特別史跡名古屋城跡全体整備検討会議(第 46 回)

名勝名古屋城二之丸庭園整備計画について

～案(2021.11.08時点未定稿)に対して事前にいただいたご意見と対応等のまとめ～

特別史跡名古屋城跡 本丸搦手馬出周辺石垣修復事業

図 4-3-6 権現山の鳥居
『御城御庭絵図』部分（名古屋市蓬左文庫）

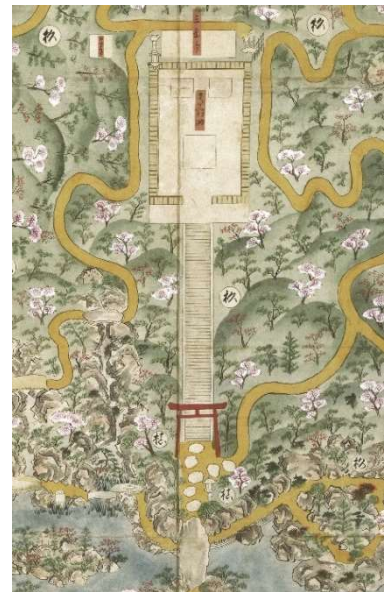
頁	上段：ご意見の概要、下段：対応等
1, 3	<p>「全体整備検討会議の中に、建造物部会、石垣・埋蔵文化財部会、庭園部会、天守閣部会の4つの部会を設け、保存活用及び整備に関する専門的見地から意見を聴取しながら検討を行っている。」とあり、この文章の主語は全体整備検討会議だと思う。誤解ができるだけないようにせめて「専門的見地から」の後に「の」を追加したほうがよい。</p> <p>追加しました。</p>
16, 49	<p>池に水を溜めたことがはっきりしているのは明治初期だが、そのことが二之丸庭園年表や現状に記述されていないので記述してください。</p> <p>追加しました。</p>
29	<p>発掘調査の P33, 34 地区別のまとめの①多春園～⑪御文庫に対応した図がない。</p> <p>図 2-4-1 を修正しました。</p>
31, 32, 74, 131	<p>発掘調査報告書でも使用されていた写真が掲載されているが、写真のキャプションが異なる。</p> <p>報告書では外縁ですが、第2章での地割見直しにより、権現山北西に改め、その旨記載等しました。</p>
36	<p>前章ではなく前節ではないか。</p> <p>修正しました。</p>
50	<p>写真キャプションのずれ、記述漏れがある。</p> <p>追加、修正しました。</p>
50, 76, 100, 108, 109	<p>前回の全体整備検討会議で、歴史的なものでないものは加えないのがよいという結論であったため、「庭園景観として、ふさわしい水質と水量を維持する」や関連の表現は修正したほうがよい。</p> <p>削除しました。</p>
64	<p>地割区分別基本方針の北園池について、「寛永期の遺構が残る可能性が高く」との記述のあと、「三和土等」について述べられているため、三和土等が寛永期の遺構のように見え、誤解を招いてしまう。</p> <p>追加しました。</p>
65, 86	<p>写真キャプション等鳥居基礎を鳥居の礎石に修正したほうがよい。また、写真がわかりづらい箇所がある。</p> <p>修正、写真差替をしました。</p>
